FLUGHAFEN-WETTBEWERBE

MÜNCHEN-OBERWIESENFELD — HAMBURG — BERLIN

Dem kürzlich entschiedenen Ideenwettbewerb „Ausgestaltung der Flughafenanlage München-Oberwiesenfeld" (Lageplan und Programm siehe „Der Baumeister" 1926, Heft 9) liegt ein Gelände zugrunde, das allen sachlichen Anforderungen aufs beste entspricht.

Motto „Klar zum Start" (Ankauf) Die Flughafenanlage aus der Vogelschau Verfasser Arch. Prof. O. O. Kurz - München

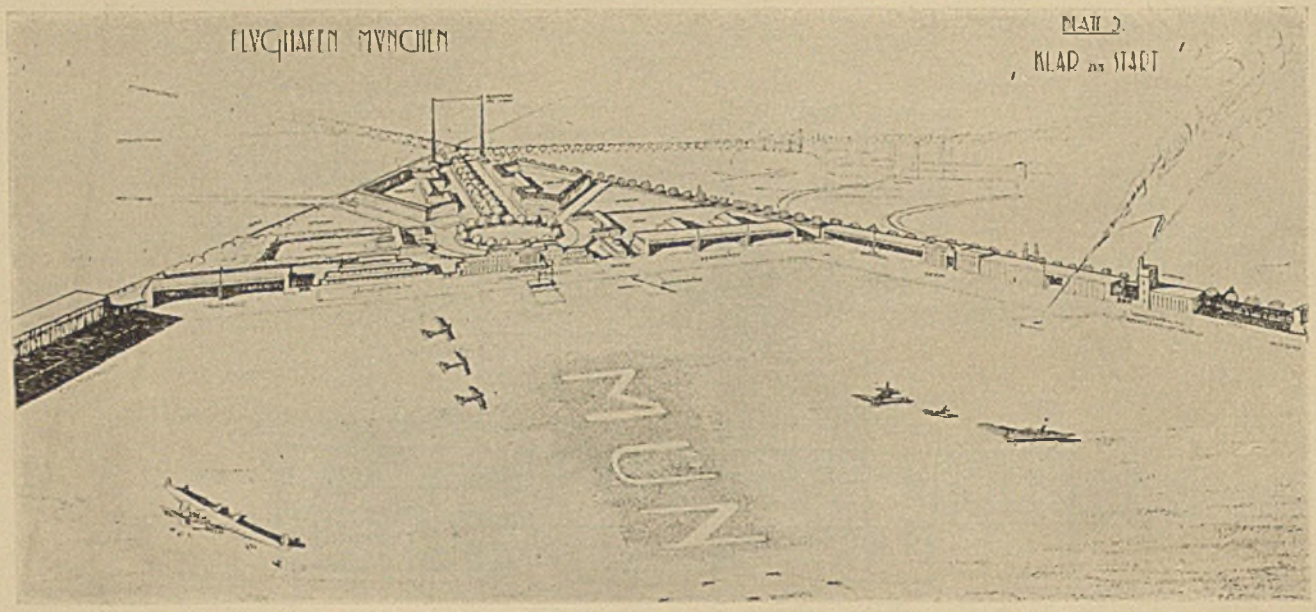
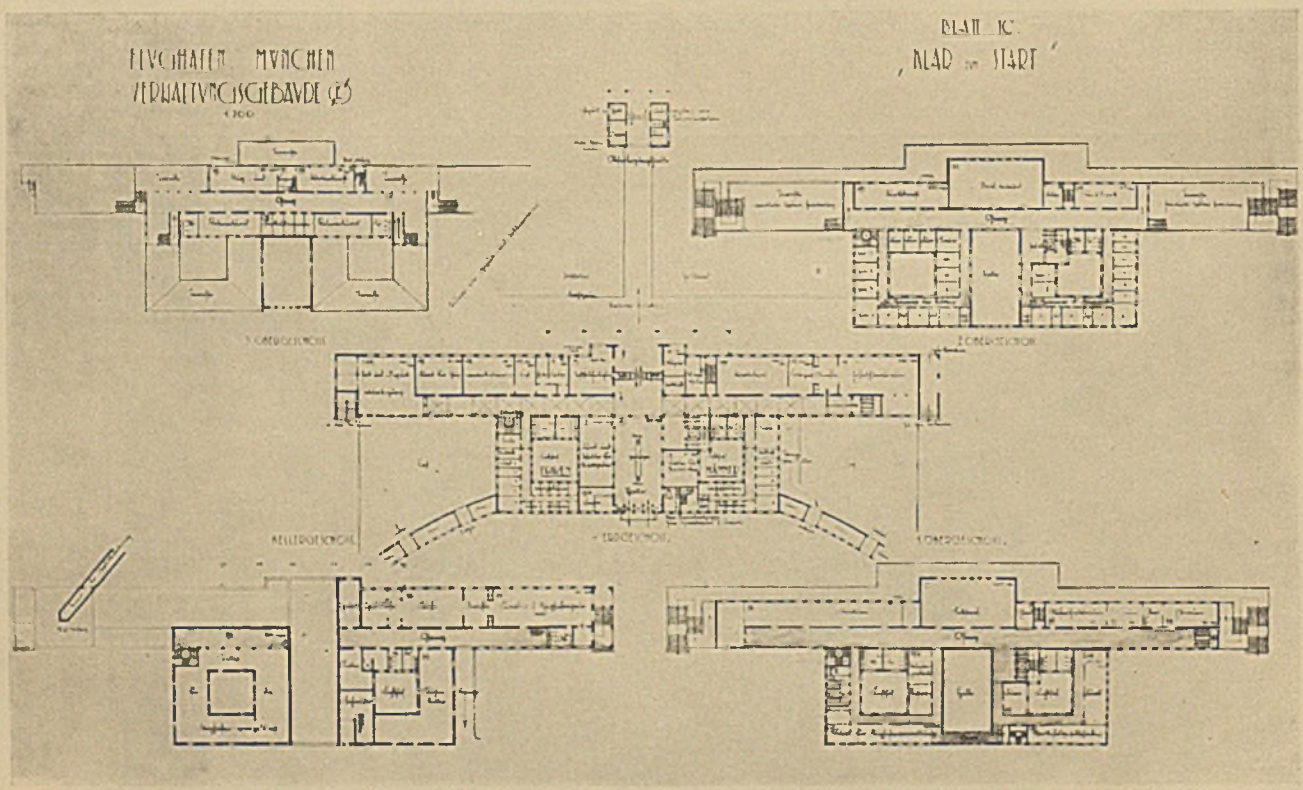
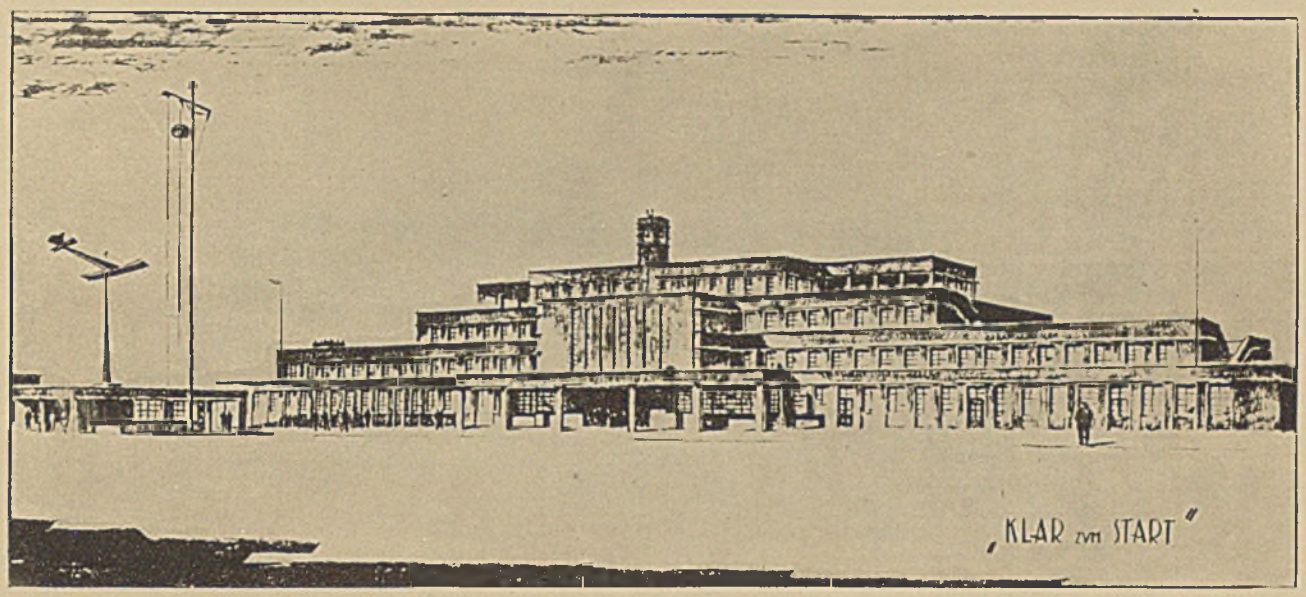
URTEIL DES PREISGERICHTS: Wenn auch die Gesamtanlage flugtechnisch entspricht, so stört die getrennte Lage der Werft zu den Hallen. Es ergibt sich dabei auch als nachteilig, daß die Flughallen ohne Gleisanschluß bleiben. Die Zugangswege würden unter Berücksichtigung des Fortfallens des Pionierübungsplatzes eine gute Anlage ergeben. Das Hauptgebäude ist gut disponiert. Ein Mangel ist die abgelegene Anordnung von Post- und Gepäckabfertigung. Architektonisch ist das Projekt zu aufwendig. Die Zwischenschaltung des Kantinen- und Tribünenbaues, ebenso die Umbauung des Platzes an der Anfahrtseite läßt die Ruhe und Einheitlichkeit vermissen.
